[ID\_VIP: 8319] ALESSANDRIA (AL) – Progetto di un impianto fotovoltaico denominato Spinetta Marengo PV, di potenza nominale pari a 11,80 MW e delle relative opere di connessione alla RTN.

Richiesta integrazioni al SIA e alla documentazione di progetto.

PROVVEDIMENTO: PARERE ENDOPROCEDIMENTALE / RICHIESTA DI CHIARIMENTI E INTEGRAZIONI

Estratto da SIA- Fig. 17

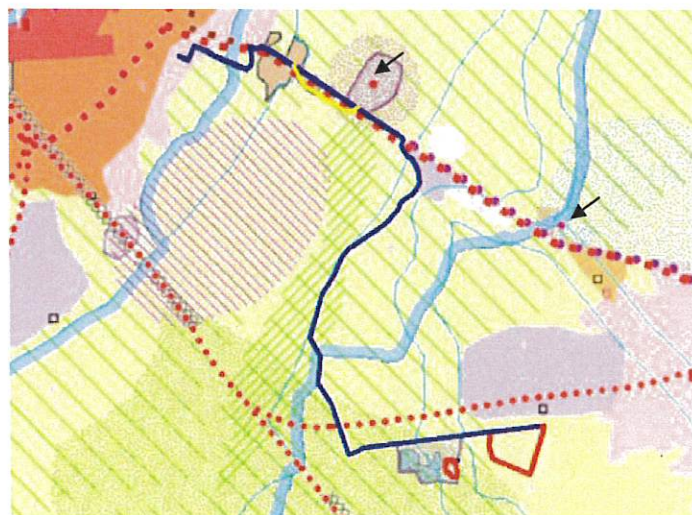
- a) l'area di impianto, in particolare il sottocampo "La Bolla" ricade all'interno di area vincolata ai sensi dell'art.142 lett.c del D.Lgs. 42/2004 risultando nell'area dei 150 m dalle sponde della Roggia "Bolla";

- b) Il tracciato del cavidotto, -che sarà comunque realizzato interrato rientrando quindi nei casi di esclusione dall'Autorizzazione Paesaggistica ai sensi del DPR 31/2017- interseca in più punti dei corsi d'acqua tutelati ed in particolare l'alveo della medesima Roggia "Bolla" e successivamente del Fiume Bormida;

Aree a rischio archeologico ai sensi dell'art. 49 *quater* delle NTA del PRGC di Alessandria interferenti o adiacenti con il progetto (in rosso, impianti di produzione; in blu elettrodotto di connessione)

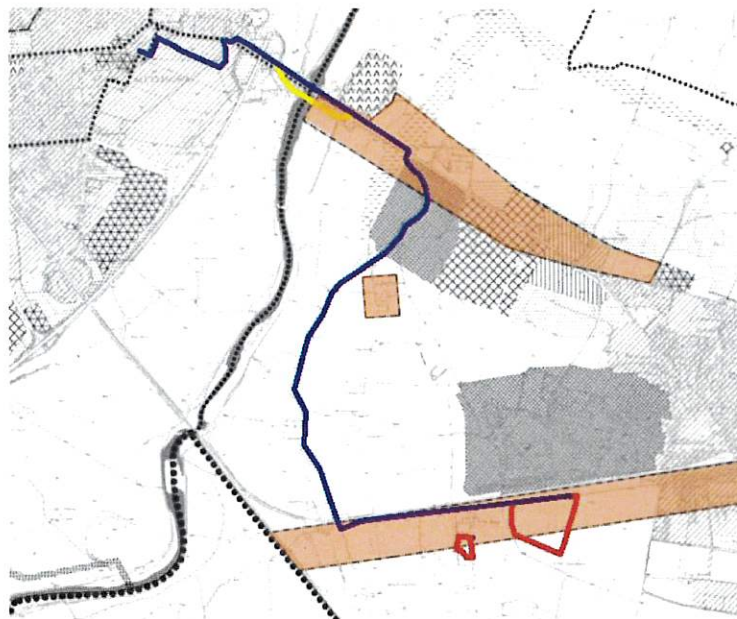
1.3.c. Sia l’impianto di produzione (sottocampo “Guarasca” e BESS; sottocampo “La Bolla”) sia parte del tracciato dell’elettrodotto di connessione **ricadono all’interno di aree ad elevato potenziale archeologico o a “rischio archeologico” rilevate** dal vigente PRGC di Alessandria (art. 49 *quater* delle NTA), definite in rapporto sia alla presenza di assi viari antichi, sia all’elevato grado di conservazione della centuriazione di età romana, sia infine alla distribuzione di precedenti ritrovamenti (presupposti e circostanze che verranno più dettagliatamente presi in esame nel seguente par. 2.3). Si rinvia in particolare alla sovrapposizione del progetto con aree a rischio archeologico definite dalla pianificazione urbanistica di Alessandria (tavola 2b del PRGC), come indicato nella tavola qui riportata per maggior chiarezza.

Si evidenzia che per tali aree la normativa urbanistica prevede in ogni caso il preventivo parere della Soprintendenza per progetti, anche privati, che comportino scavi di terreni non precedentemente manomessi.

Occorre evidenziare al riguardo che l'individuazione di aree ad elevato potenziale archeologico e delle relative misure di tutela archeologica preventiva nel rispetto delle competenze statali, è demandata ai piani regolatori citati operano dall'art. 24, comma 11 della L.R. 56/1977.

Valutazione del rischio archeologico formulata da SABAP-AL: in grigio aree e tratti a rischio molto basso (impianti di produzione entro cava e attraversamenti fluviali); in verde, tratti di elettrodotto di connessione a rischio basso; in giallo a rischio medio; in rosso a rischio medio-alto.

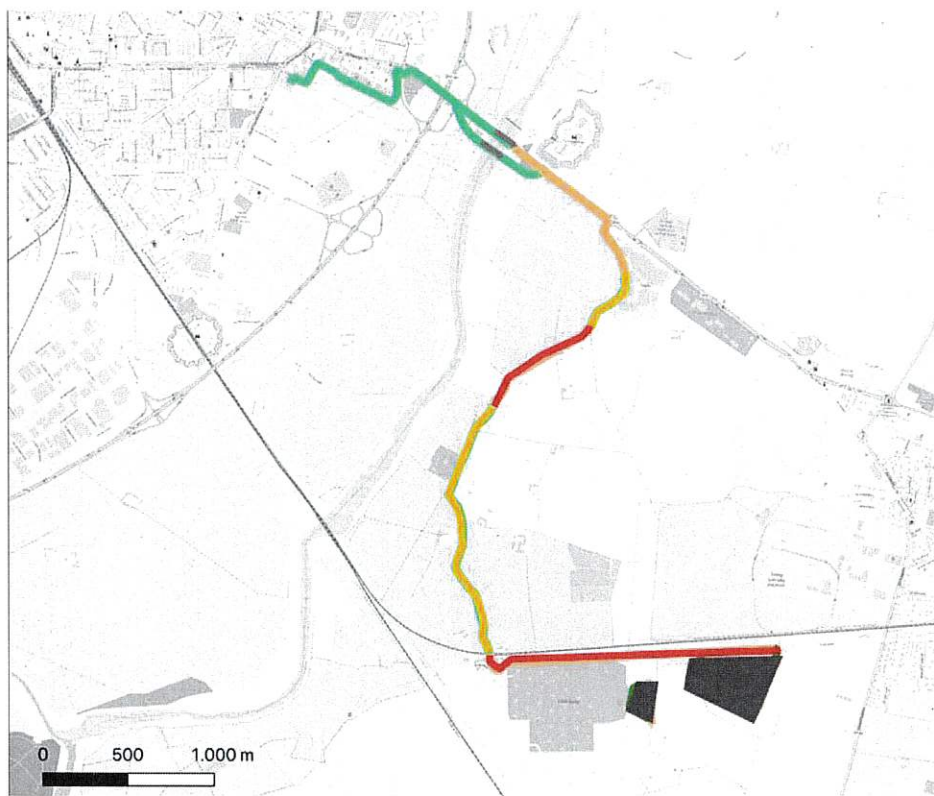
- per quanto attiene gli **impianti di produzione** (sottocampo "La Bolla" e sottocampo "Guarasca"), localizzati in corrispondenza di cave dismesse e in seguito parzialmente colmate, l'attività estrattiva ha già determinato la rimozione di depositi antropizzati, riducendo il **rischio archeologico relativo al livello molto basso**, analogamente a quanto proposto dalla relazione archeologica preliminare.

- invece per gli **impianti di connessione** (e nella fattispecie, per l'elettrodotto interrato di circa 7 km di sviluppo lineare, tra il sottocampo "Guarasca" e la Cabina primaria) con profondità di scavo fino a 1,50 m, anche considerati i livelli estremamente superficiali degli affioramenti archeologici nell'ambito territoriale in esame (sito di Stortigliona/strada Granara, -0,20/0,30 cm), la presenza di assi stradali antichi e la distribuzione delle attestazioni archeologiche note, **si valuta che l'opera presenti un rischio archeologico generalmente di grado medio, riducibile al grado basso in prossimità dell'attraversamento del Fiume Bormida e in corrispondenza del tratto in sponda sinistra di quest'ultimo corso d'acqua fino alla Cabina primaria ed elevabile al grado alto in prossimità di Cascina Stortigliona (per prossimità ad attestazioni archeologiche note) e lungo o nei pressi strada Bolla per corrispondenza o prossimità con assi stradali antichi (cosiddetta *via Fulvia*); quest'ultimo livello di rischio si ritiene applicabile anche al pur brevissimo tratto (per uno sviluppo lineare di 21 m) di impianto di connessione del sottocampo "La Bolla", come indicato nello stralcio cartografico che segue.**

7. si chiede infine di completare la verifica preventiva dell'interesse archeologico con indagini preventive dirette, secondo quanto previsto al comma 8 dell'art. 25 del D.Lgs. 50/2016, i cui esiti dovranno essere resi noti prima della definitiva espressione del parere della Scrivente. I predetti sondaggi dovranno essere
